主な補正内容について

使用済燃料貯蔵設備貯蔵能力増強概要図

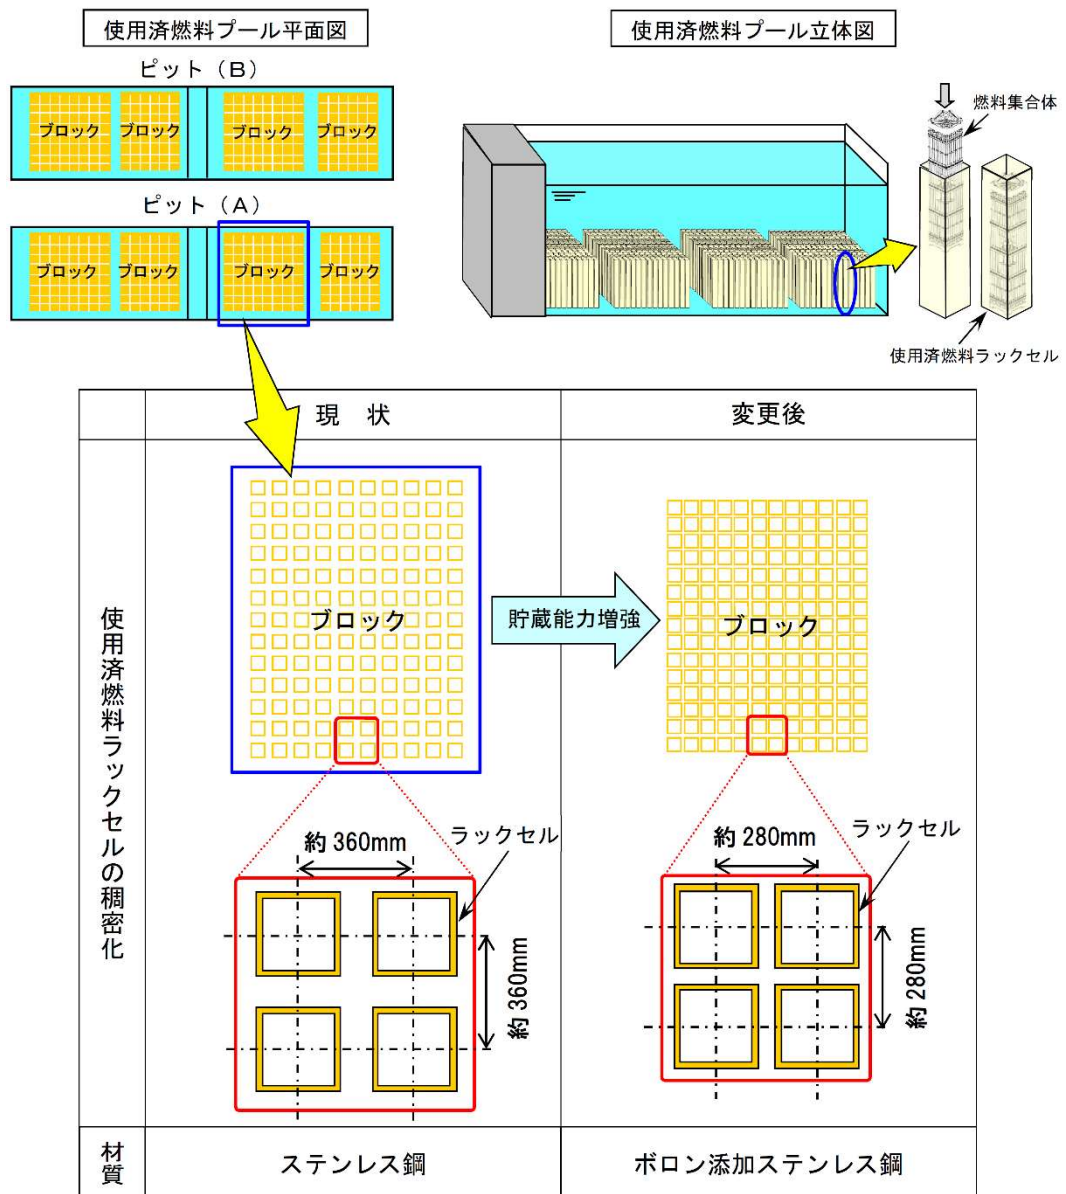
これまでの国の審査を踏まえ、玄海3号機の使用済燃料貯蔵設備の一部を玄海4号機と共用する旨の明確化等を行いました。
